## 改善箇所説明図

### 基準不適合発生箇所

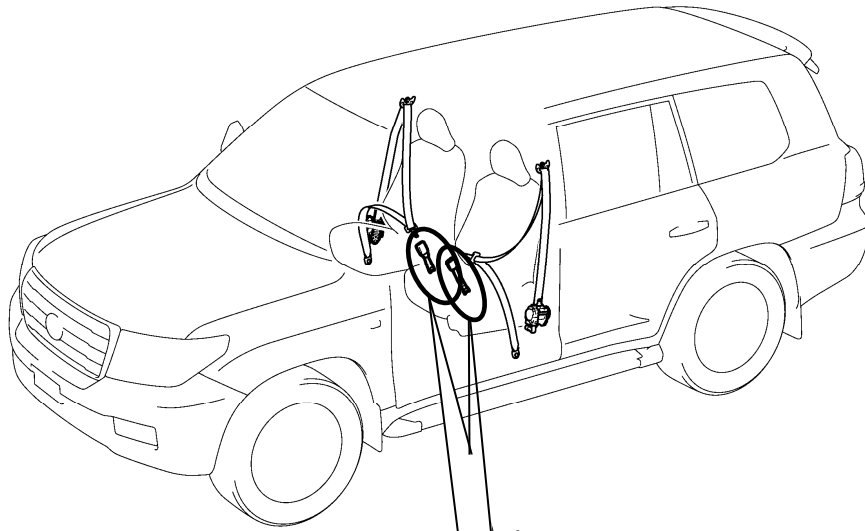
前席用座席ベルトのバックル組付工程において、組付治具が不適切なため、バックル内部構成部品が折損しているものがある。そのため、当該折損破片がバックル内部に噛み込むと、ベルトを固定できなくなるおそれがある。

全車両、当該座席ベルトのバックルを良品と交換する。

識別：改善済車両には車台番号打刻の末字の下部に黄色ペイントを塗布する。
